### PROJEKTINIŲ PASIŪLYMŲ RENGIMO UŽDUOTIS

1. Statinio projekto pavadinimas: Daugiabučių gyvenamųjų namų Kareivių g. 14, Vilniuje, statybos projektas.
2. Nustatomi žemės sklypo naudojimo reglamentai

Įvertinusi pateiktą Projektą, Taryba teikia šias rekomendacijas:

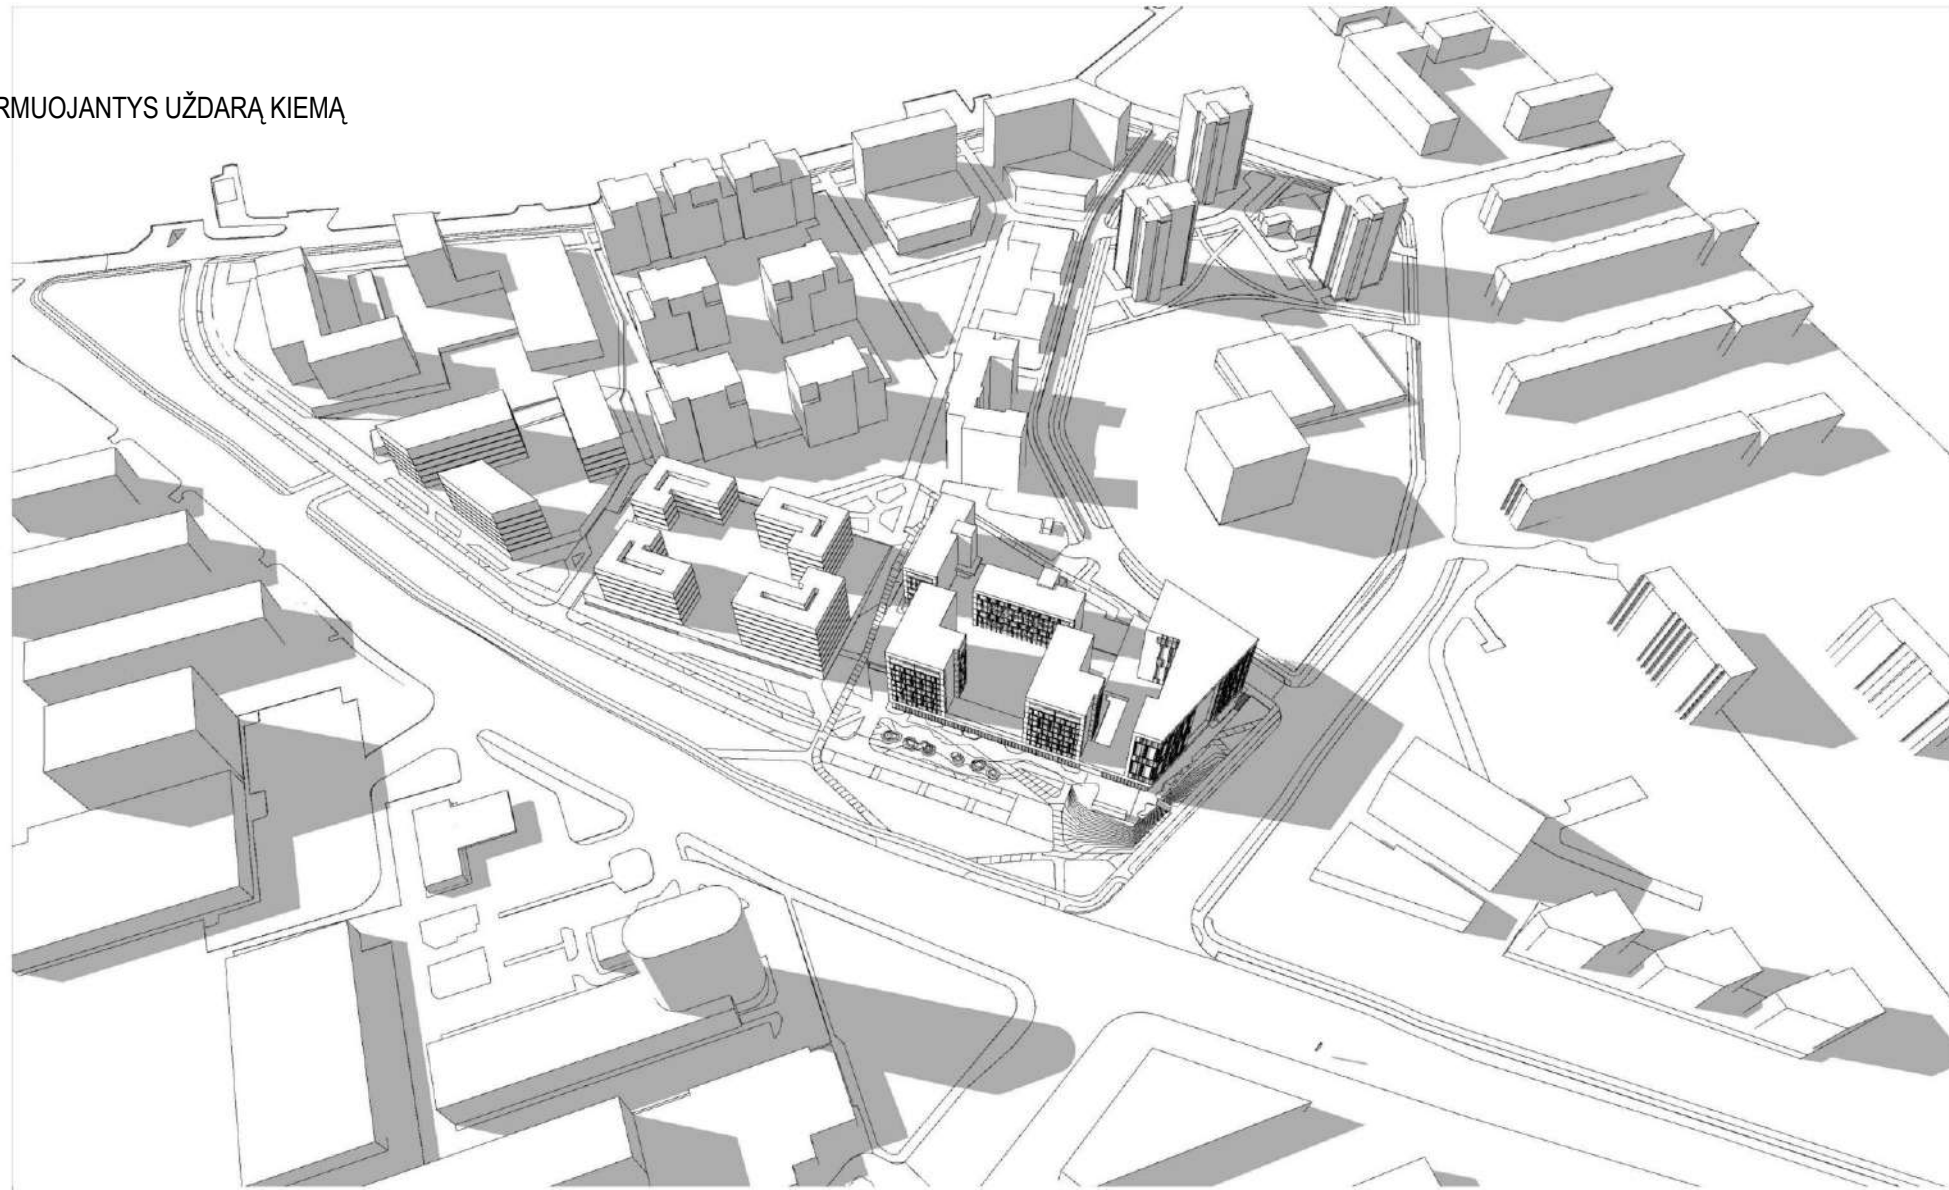
Siekiant užtikrinti pietinės teritorijos dalies komercinių objektų funkcionavimą, siūlome kaip galimybę numatyti Kareivių gatvę dubliuojantį kelią, (rengiamas atskiru projektu) kuris suteiktų galimybę lankytojams privažiuoti prie komercinių ir kitų teritorijos objektų. Tuo pačiu visa pietinė teritorijos dalis būtų pasiekama iš Kareivių gatvės. Taip pat atsirastų galimybė įrengti papildomas, automobilių stovėjimo vietas palei dubliuojantį kelią. Privažiavimo kelias užsibaigtų apsisukimo aikšte ( kaimyniniame sklype), paliekant erdvės pėsčiųjų jungtims nuo Kareivių - Žirmūnų gatvių sankryžos - tokiu būdu išvengiama pėsčiųjų ir transporto srautų kolizijos. Manome, jog tarybos siūlymas dublį kelti į kvartalo gilumą nėra teisingas. Dublio ir pėsčiųjų alėjos paskirtis- komercinių erdvių pirmuose pastato aukštuose patrauklumas. Plati pėsčiųjų alėja taip pat skirta perkelti pėsčiųjų srautą toliau nuo judrios Kareivių gatvės. Kvartalo vidinės erdvės skirtos tik pėsčiųjų ir dviratininkų judėjimui. Kvartalo centre, mūsų sklypo ribose planuojamas skveras.

Projektuojami tūriai nepatrauklūs gyventojams – langas prieš langą  
Netenkinami insoliacijos reikalavimai

Netenkinami insoliacijos reikalavimai

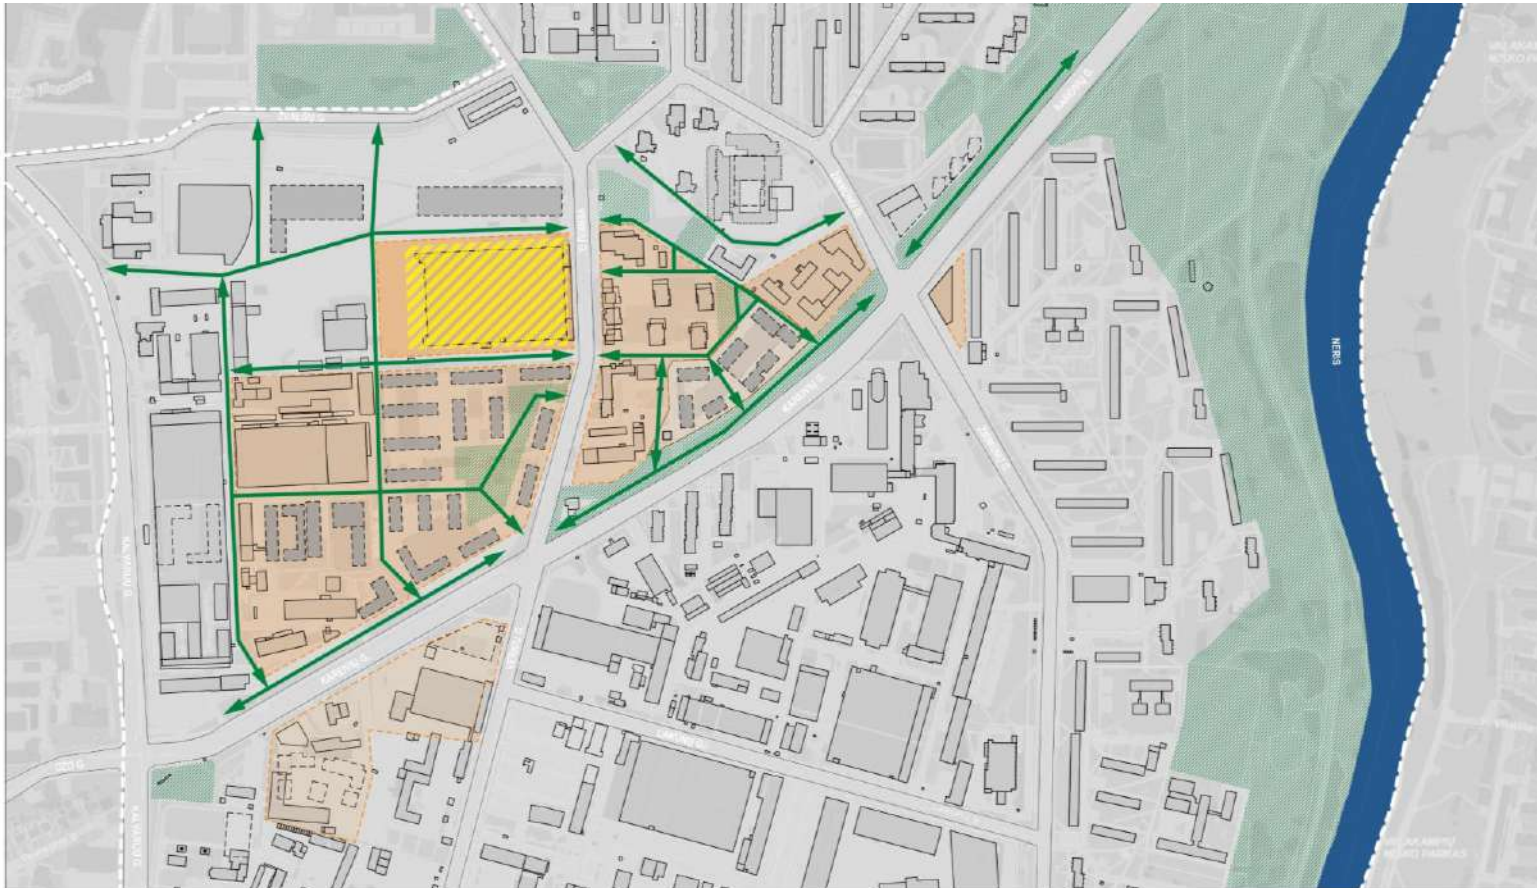
Reaguojame į pastabą.

Urbanistinėje aplinkinio užstatymo aukštingumo schemoje matome, kad aukštesni pastatai dėstomi palei judrią Kareivių gatvės išklotinę link sankryžos. Aukštesni tūriai formuoja stiprią gatvės išklotinę.
